PARECER TÉCNICO

SETOR RESPONSÁVEL: GERÊNCIA DE ARQUITETURA E ENGENHARIA – GAE

Ref.: PREGÃO PRESENCIAL 004/2018 – Fornecimento de adesivos, incluindo impressão e instalação, para composição dos ambientes do Hotel Escola Senac Barreira Roxa, conforme especificações e condições constantes do respectivo Termo de Referência.

Trata-se de parecer sobre a amostra de impressão e instalação de adesivo, apresentada pela licitante do Pregão presencial nº 004/2018, **LM SERVGRAFICA E COPIADORA LTDA. – EPP**.

Imagem 1 – APTO 109

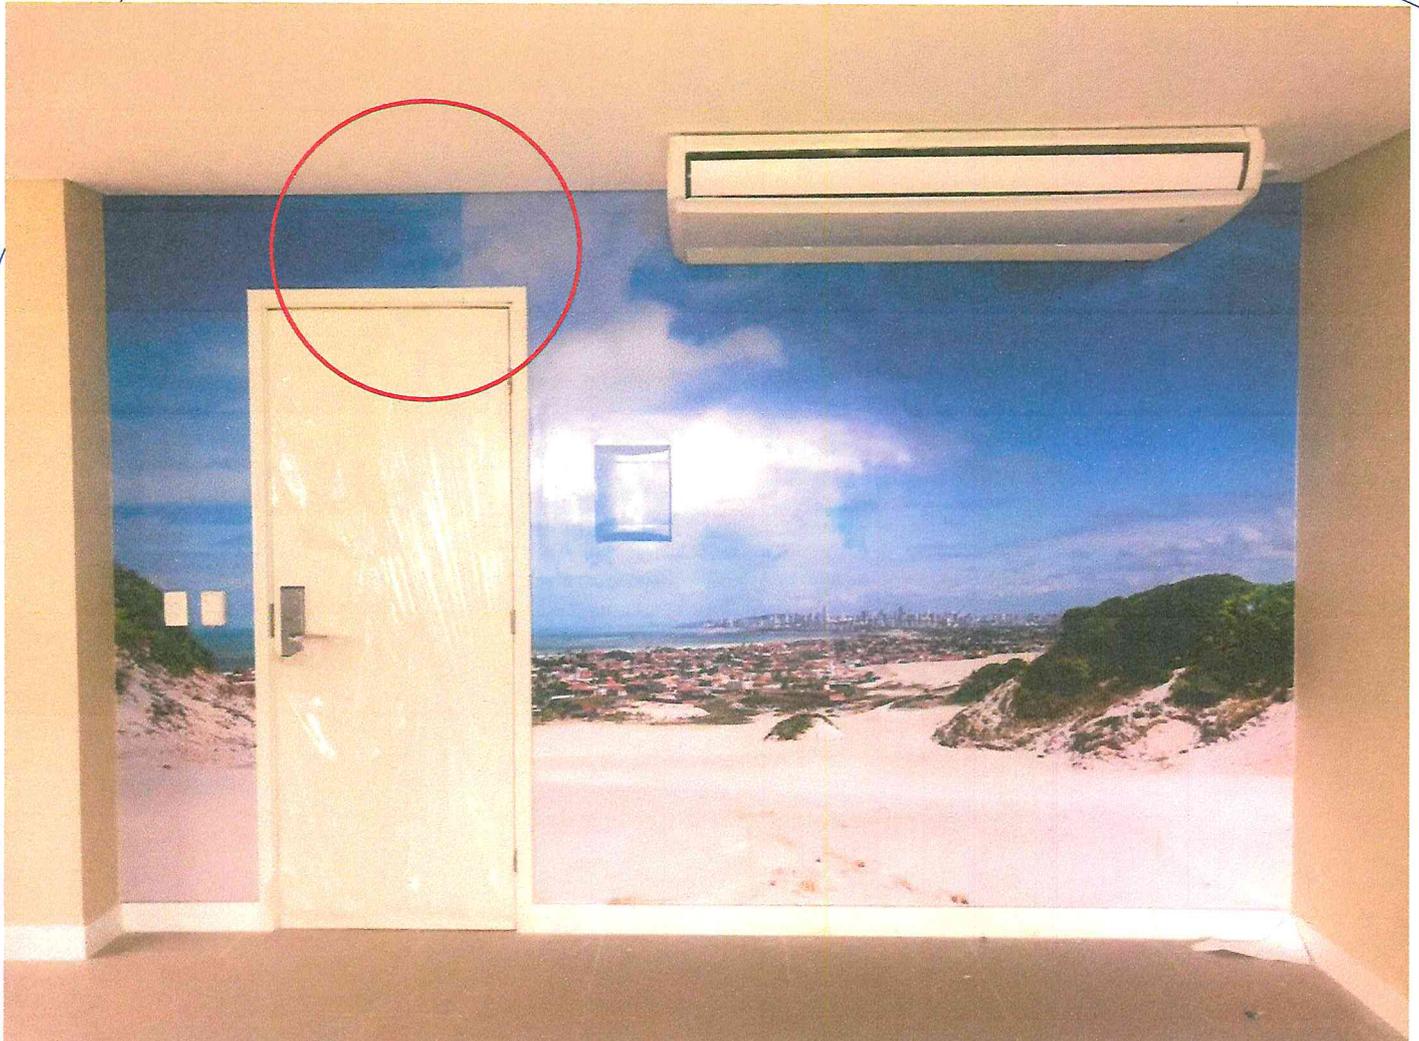
A imagem nos mostra, que ao longe, aparentemente está bem aplicada, mesmo assim percebemos uma divergência de tonalidades, conforme destacado.

Imagem 2 – APTO 109

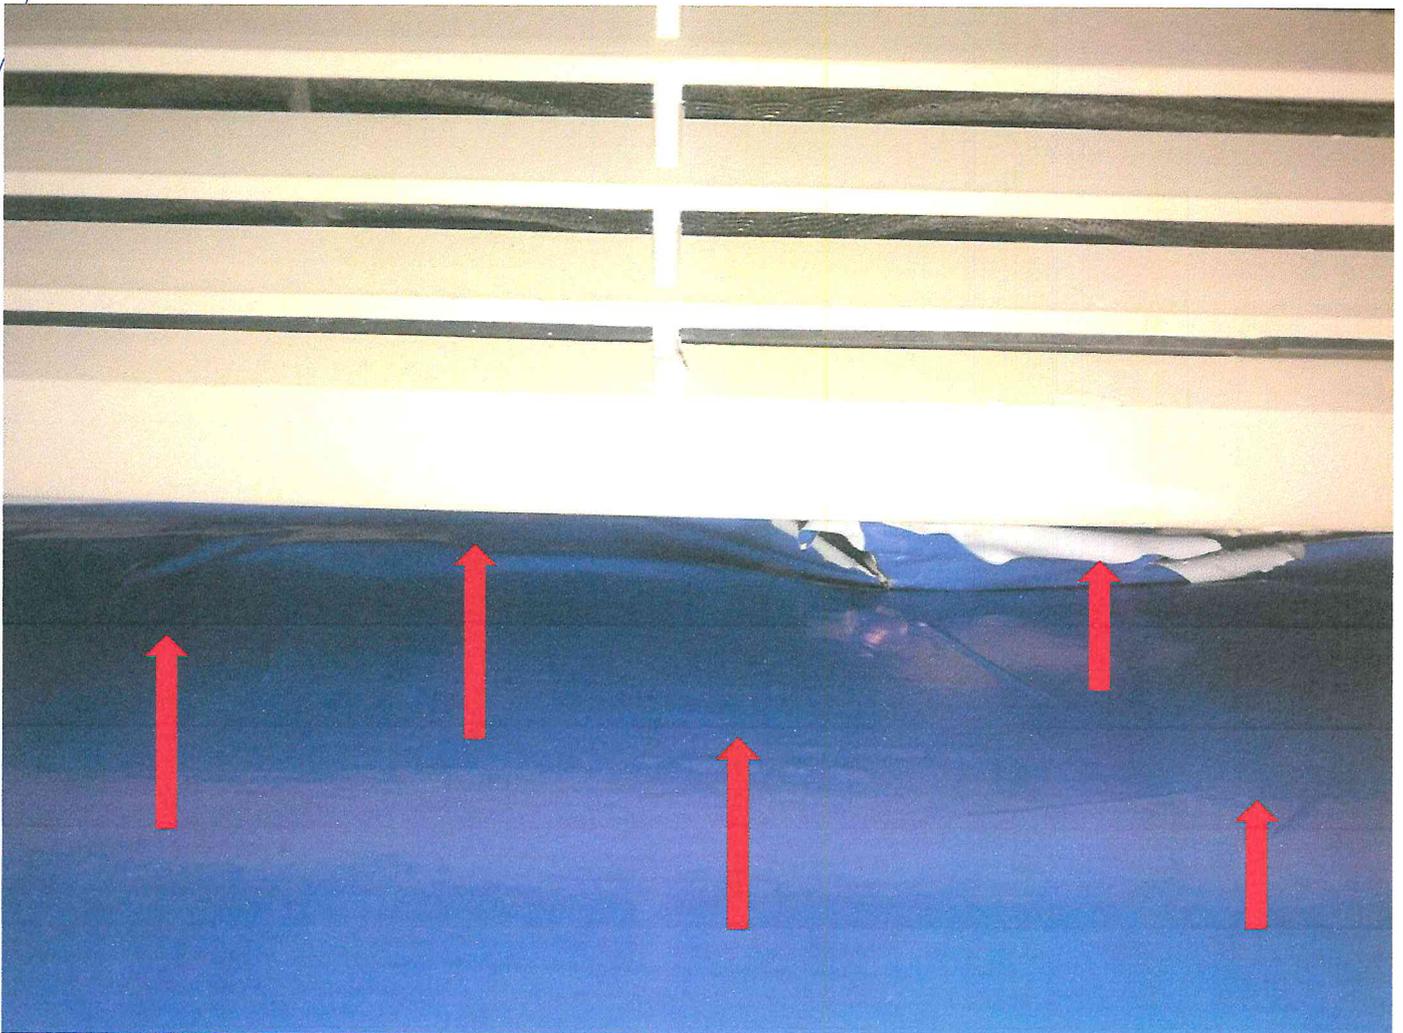
A imagem 2, apresenta serviços mal-acabados na parte inferior atrás do ar-condicionado.

Imagem 7 – APTO 109

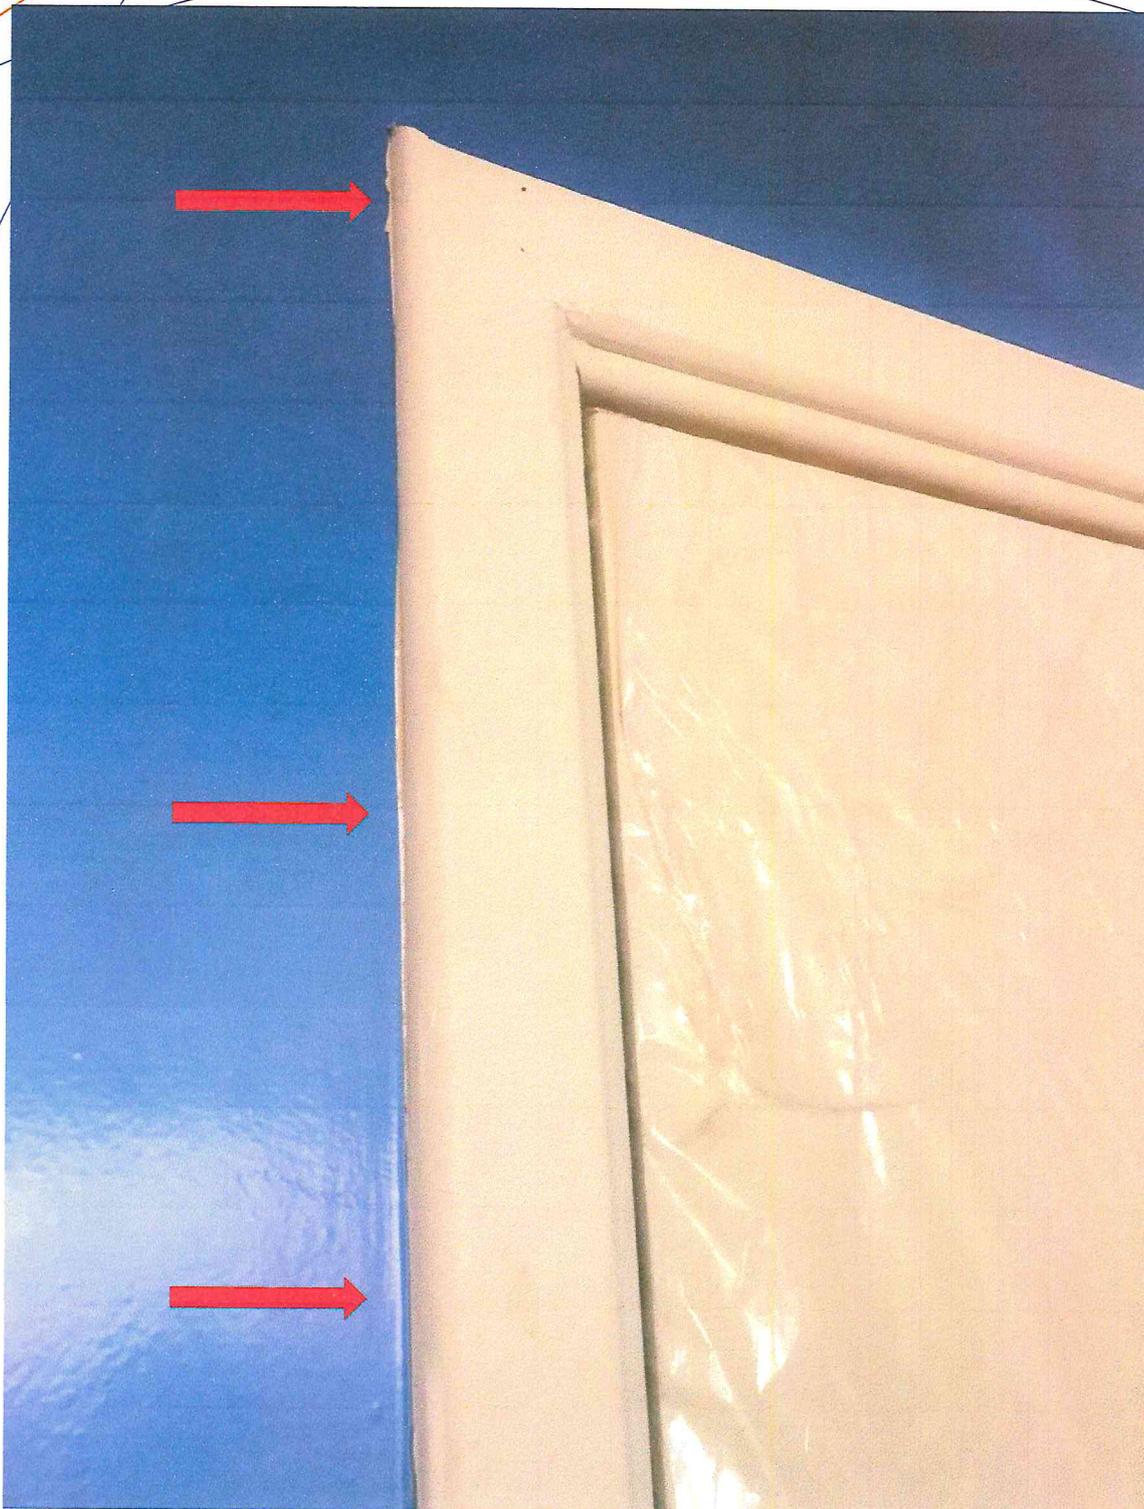
Nas imagens 6 e 7, percebemos os cortes mal-acabados nas arestas laterais da porta.
